Referanser:  
Dykkar:  
Vår: 21/4294 - 21/32096

## Tilbakemelding vegteikningar - Godkjenning av Veg- utgreiingar - Langelandskogen

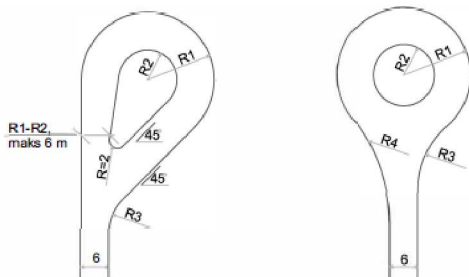
Dimensjonerande køyretøy bør vere SP – Brannbil, semitrailer..., evt L – Lastebil, og radius i snuhammar bør tilpassast desse (eksempel under):

Dim. køyretøy	Radjar			
	R1	R2	R3	R4
SP	13	5	20	40
L	12	6	15	35
LL	10	6	12	15
